**RESOLUCIÓN No. 1259 DEL 29 DE MAYO DE 2023, ARMENIA QUINDIÓ**

**"POR MEDIO DEL CUAL SE NIEGA UN PERMISO DE VERTIMIENTO DE AGUAS RESIDUALES DOMÉSTICAS PARA EL PREDIO DENOMINADO 1) LOTE QUE SE DENOMINARA: # EL PORVENIR UBICADO EN LA VEREDA EL MESON, MUNICIPIO DE ARMENIA (Q), Y SE ADOPTAN OTRAS DISPOSICIONES"**

**CONCEPTO TÉCNICO PARA TRÁMITE DE PERMISOS DE VERTIMIENTOS - CTPV- 957 - 2022**

Imagen 1. Sistema de Tratamiento de Aguas Residuales Domésticas

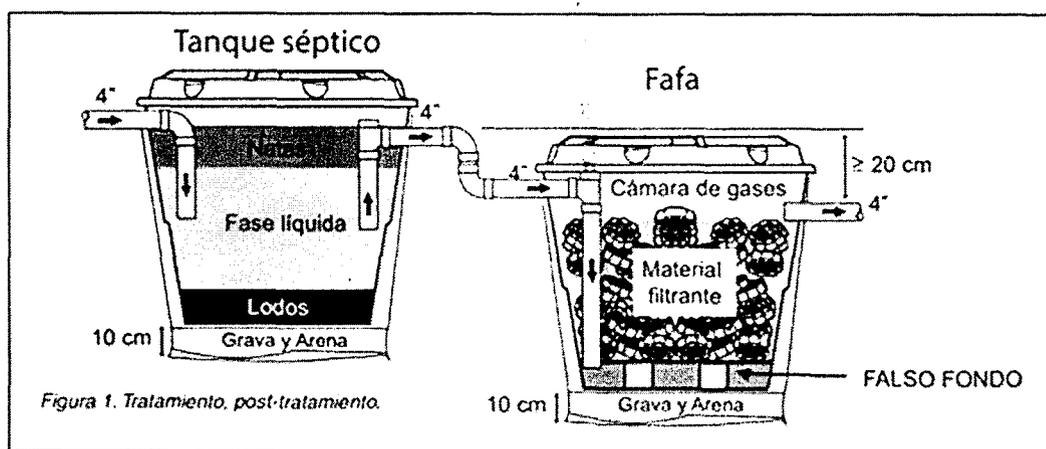
Trampa de grasas: La trampa de grasas está instalada, para el pre tratamiento de las aguas residuales provenientes de la cocina. El volumen útil de la trampa de grasas es de 105 litros.

Tanque séptico y Filtro Anaerobio de Flujo Ascendente FAFA: en memoria de cálculo y en planos se muestra 1 tanque séptico de 2000 litros y FAFA de 1000 litros, instalados en prefabricado.
